OGGETTO: ACCORDO DI PROGRAMMA TRA SOGGETTI PUBBLICI E PRIVATI AI SENSI DELL'ART. 6 DELLA LEGGE REGIONALE 23 APRILE 2004, N. 11 E S.M.I. TRA IL COMUNE DI PAESE E LA DITTA GREENFACTORY SRL, PER L'AREA INTERESSATA DAL PIRUEA VIGENTE DENOMINATO "EX SIMMEL" E DALL'ACCORDO AP/5 IN CASTAGNOLE DI PAESE.

PARERE DI COMPETENZA

OGGETTO: Autorizzazione per opere di mitigazione idraulica nell'ambito del Piano Urbanistico Attuativo denominato ex Simmel in comune di Paese fogli 39-40-41 mappali vari.

PLANIMETRIA RETE FOGNARIA

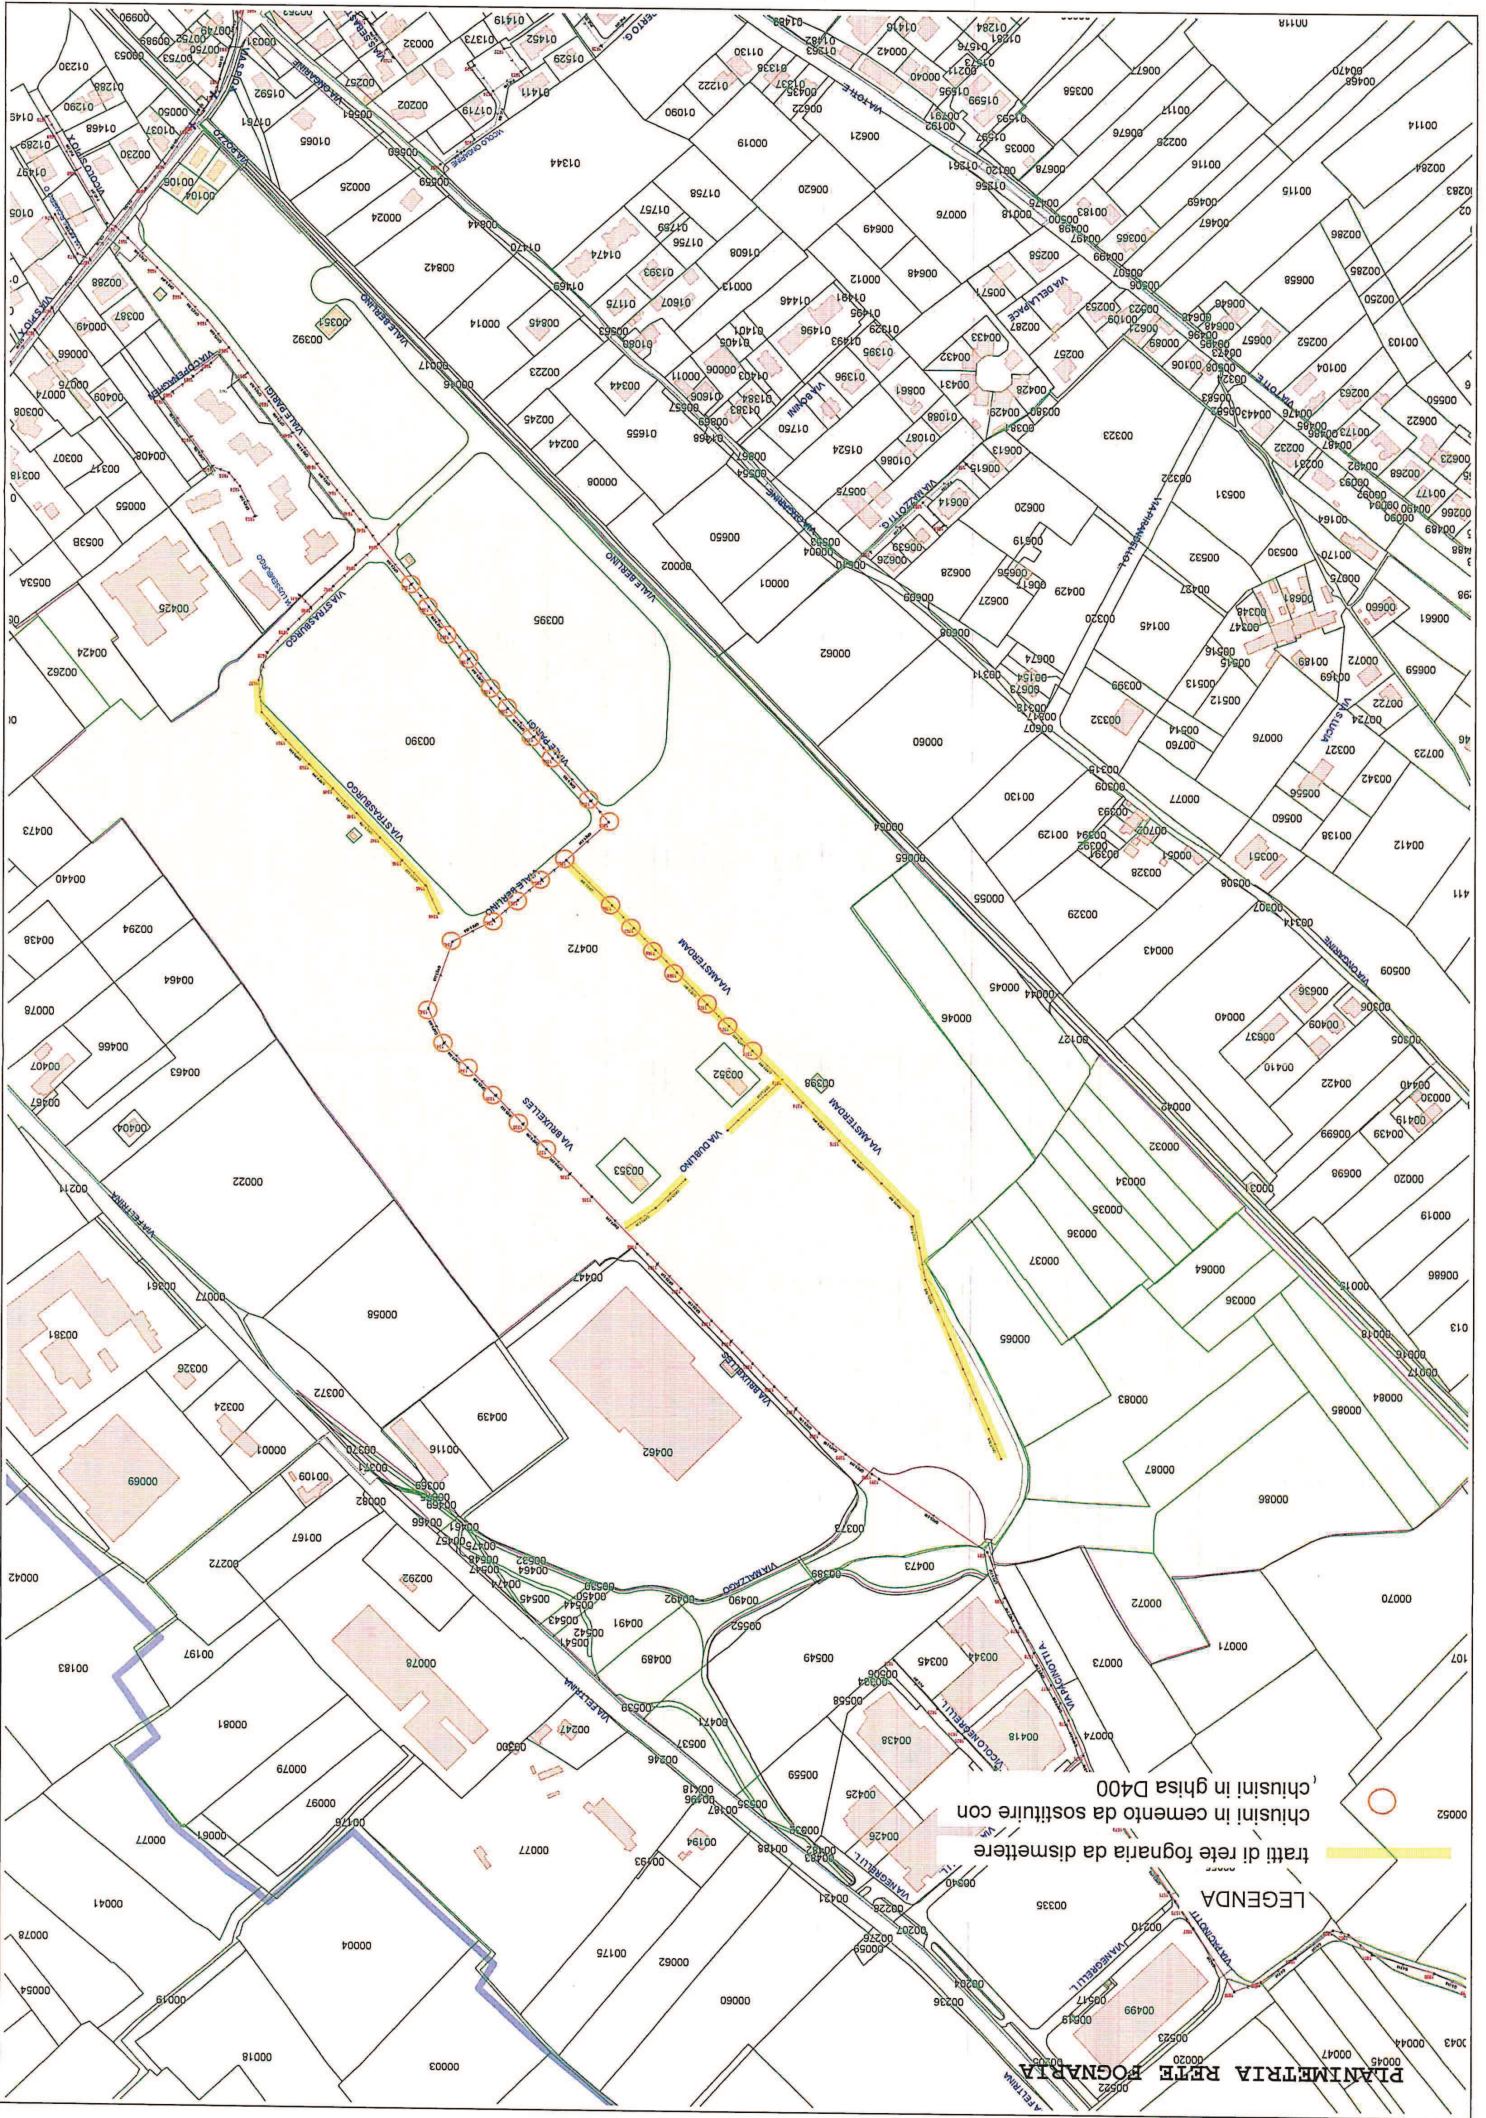
Con riferimento alla tavola grafica n°5 "LE OPERE" i tratti di rete fognaria esistente, ricadenti nelle aree occupate dall'impianto fotovoltaico, dovranno essere dismesse mediante sezionamento in corrispondenza della condotta che rimane attiva (vedi indicazioni nella planimetria allegata).

I chiusini d'ispezione della rete, dismessa o rimanente attiva, ricadenti in area privata, dovranno essere sostituiti con coperchi circolari in ghisa di classe D400, riportare la scritta "FOGNATURA" e sistemati in quota se necessario (vedi cerchiati nella planimetria allegata).

PLANIMETRIA CANALI scala 1:7000

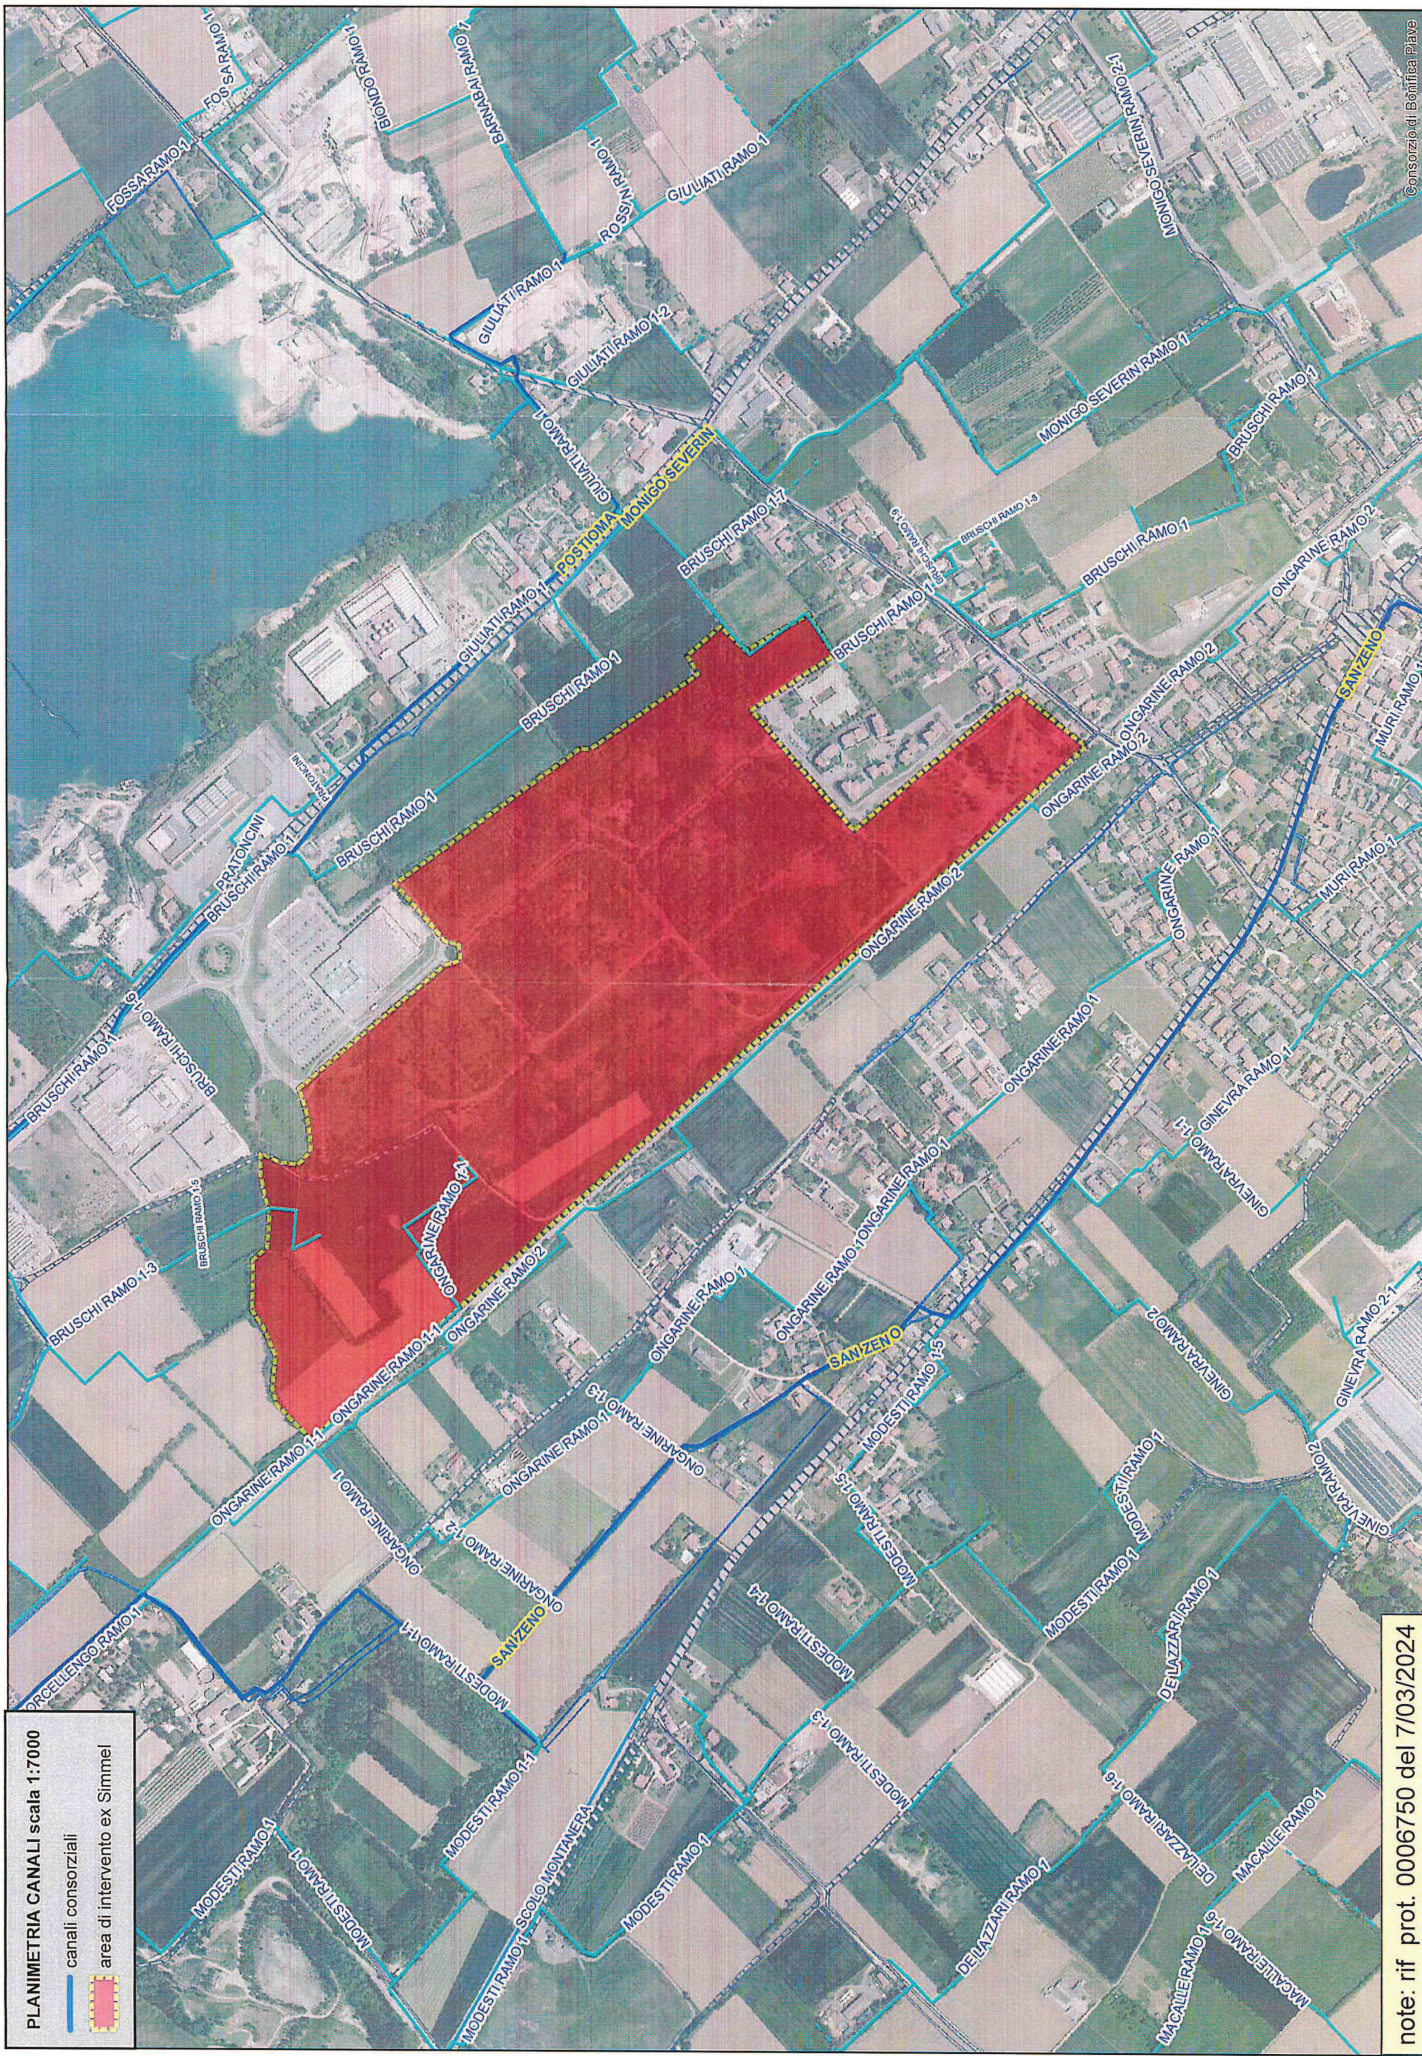
- il canale terziario irriguo Ongarine (Ramo 1-1), che scorre entro una canaletta prefabbricata posata lungo il fronte sud-est del mappale 64 (del Foglio 39 di Paese), lungo i fronti nord ed est del mappale 36 e lungo i fronti ovest e sud del mappale 37 (del Foglio 40 di Paese), ai sensi del Regolamento Consorziale per la tutela e manutenzione delle opere irrigue e dei RR.DD. 368 e 523 del 1904, beneficia, lungo ambo i lati, di una fascia di rispetto della larghezza di 1 m, misurato dal ciglio superiore dell'ala della canaletta e riservata alle operazioni di manutenzione e gestione;

- il canale terziario irriguo Bruschi (Ramo 1-3), che scorre entro una canaletta prefabbricata posata all'interno del mappale 87 (del Foglio 39 di Paese), ai sensi del Regolamento Consorziiale per la tutela e manutenzione delle opere irrigue e dei RR.DD. 368 e 523 del 1904, beneficia, lungo ambo i lati, di una fascia di rispetto della larghezza di 1 m, misurato dal ciglio superiore dell'ala della canaletta e riservata alle operazioni di manutenzione e gestione;

- il canale terziario Bruschi (Ramo 1), che scorre entro una canaletta prefabbricata posata lungo il fronte sud dei mappali 472 e 473, lungo i fronti est e sud del mappale 262 e lungo il fronte sud del mappale 424 (del Foglio 41 di Paese), ai sensi del Regolamento Consorziiale per la tutela e manutenzione delle opere irrigue e dei RR.DD. 368 e 523 del 1904, beneficia, lungo ambo i lati, di una fascia di rispetto della larghezza di 1 m, misurato dal ciglio superiore dell'ala della canaletta e riservata alle operazioni di manutenzione e gestione;

- considerato che i suddetti canali terziari risultano interferenti con le opere previste in progetto, dovrà prevedersi, previa apposita e specifica istanza di dettaglio corredata da elaborati grafici quali planimetrie, sezioni tipologiche e profili longitudinali in scala adeguata, il loro spostamento in area indisturbata o, laddove possibile, la loro soppressione;
